MAT.: REMITE RECHAZO DE SOLICITUD DE
REGULARIZACION POR LEY 20.898, Art. 1° Tít. I
(VIVIENDA HASTA 140 M2) – EXP. N°63/2023 de
fecha 04.02.2023.

UBICACIÓN: ALMIRANTE SILVA PALMA N°2448

RESOLUCIÓN N° 198 /2023

RECHAZA SOLICITUD DE REGULARIZACION POR LEY 20.898, Art. 1° Tít. I (VIVIENDA HASTA 140 M2) – EXP. N°63/2023 de fecha 04.02.2023.

Fotografía 01 – visita 29.08.2023

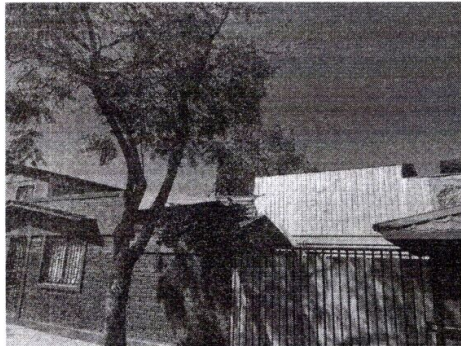
- a) Se realiza visita inspectiva el día 29.08.2023 en donde concurrieron funcionarios del Departamento de Inspección de la Dirección de Obras Municipales (DOM) a la edificación, en donde se pudo constatar la existencia de cubiertas en zona que señala como "patio descubierto", lo que no concuerda con lo indicado en planimetría. A la vez, se verifica la existencia de cubiertas en Bien Nacional de Uso Público (BNUP), diferencias en las pendientes señaladas en plano "techumbre y emplazamiento" y discrepancias en ventanas graficadas en fachada norte.
